Komenda Wojewódzka Policji  
w Gdańsku  
Sekcja Zamówień Publicznych  
nr sprawy – 65/08  
Cp – 622/08

***dotyczy: postępowania o udzielenie zamówienia publicznego na remont kompleksowy  
budynku Komendy Powiatowej Policji w Pruszczu Gdańskim, ul. Wita Stwosza 4  
BZP76357 - 2008 z 14.04.2008r.***

Zamawiający - Komenda Wojewódzka Policji w Gdańsku, działając na podstawie art. 38 Ustawy – Prawo zamówień publicznych informuje, że od potencjalnego Wykonawcy wpłynęły n.w. pytania, na które poniżej udziela odpowiedzi:

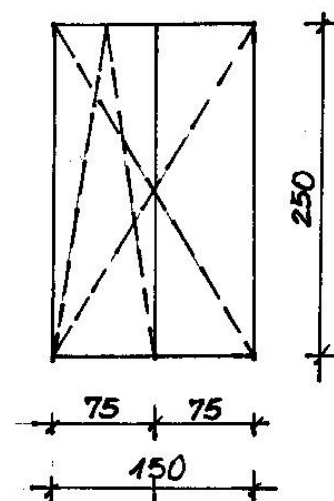
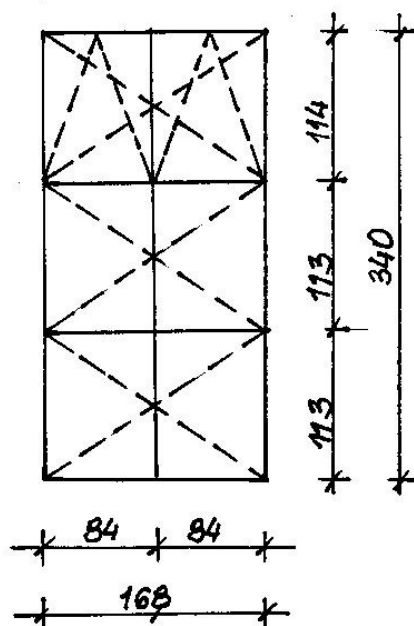
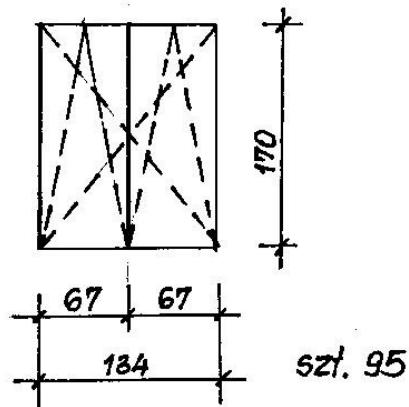
1. wycenę stolarki okiennej, stolarki drzwiowej, stolarki aluminiowej, z uwagi m. in. na brak zestawień okien, drzwi i aluminium, z wyszczególnionymi wymiarami (szerokość, wysokość), z zaznaczonym podziałem skrzydeł i funkcjami otwierania okna oraz podanymi parametrami technicznymi, a także podaniem koloru stolarki oraz odporności ogniowej.
2. wycenę dźwigu dla niepełnosprawnych, z uwagi m.in. na brak podania parametrów technicznych dźwigu, wysokości podnoszenia.
3. wycenę podnoszenia balustrad, poręczy schodowych oraz balustrad okiennych (brak jest rysunków szczegółów architektonicznych).
4. wycenę kojców dla psów (brak określenia parametrów technicznych, rysunków technicznych).
5. wycenę bramy garażowej (brak określenia parametrów technicznych jakie powinna spełniać) itp.

Stolarka okienna wraz z podaniem wymiarów, podziału, funkcji otwierania oraz zastosowanymi materiałami i kolorystyką stanowi – stanowi załącznik do niniejszego pisma.

stolanka okienna w kolorze białym  
 współczynnik  $U < 1,1 \text{ W/m}^2\text{K}$ , szkło bezpieczne  
 szklenie szkłem FLOAT 4/6/4, PCV  
 Wymiany zewnętrzne okien w świetle ościeży  
 Wymiany stolanki okiennej sprawdzić na budowie
